リコール届出一覧表

リコール届出日：令和5年1月19日

リコール届出番号	外-3551	リコール開始日	令和5年1月19日
届出者の氏名又は名称	フォルクスワーゲングループ ジャパン株式会社 代表取締役 マティアス シェーパース	製作国：ドイツ連邦共和国 製作者名：フォルクスワーゲン株式会社 問い合わせ先：フォルクスワーゲン カスタマーセンター (フリーダイヤル)0120-993-199 (アドレス)http://www/volkswagen.co.jp/	
不具合の部位（部品名）	座席ベルト等（コンビネーションメーター）		
基準不適合状態にあると認める構造、装置又は性能の状況及びその原因	コンビネーションメーターにおいて、コントロールユニットのプログラムが不適切なため、ある一定の条件下において、助手席および後部座席のシートベルト非着用の警告表示および警告音が作動しないおそれがある。		
改善措置の内容	全車両、コンビネーションメーターのコントロールユニットのプログラムを対策プログラムに書き換える。		
不具合件数	0件	事故の有無	なし
発見の動機	本社からの情報による。		
自動車使用者及び自動車特定整備事業者等に周知させるための措置	<ul style="list-style-type: none"> ・ 自動車使用者：ダイレクトメール、電話および電子メール等で通知する。 ・ 自動車特定整備事業者等：日整連発行の機関誌に掲載する。 ・ 弊社インターネットホームページに掲載する。

改善箇所説明図

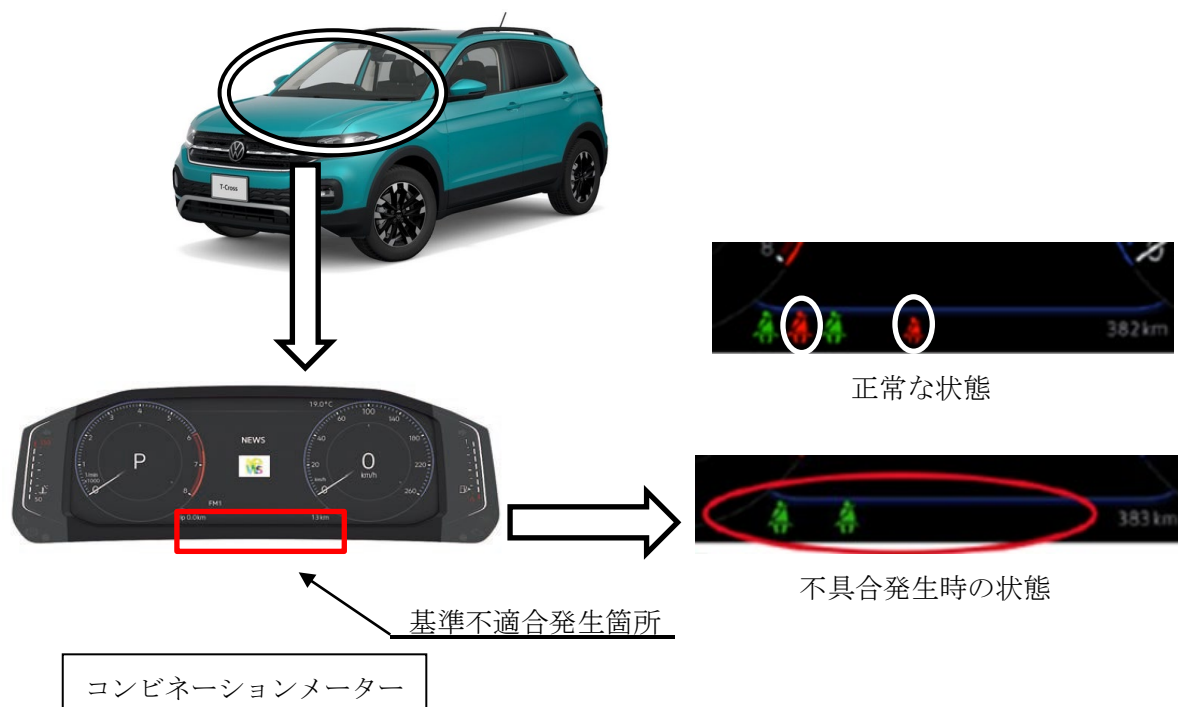
コンビネーションメーターにおいて、コントロールユニットのプログラムが不適切なため、ある一定の条件下において、助手席および後部座席のシートベルト非着用の警告表示および警告音が作動しないおそれがある。

全車両、コンビネーションメーターのコントロールユニットのプログラムを対策プログラムに書き換える。
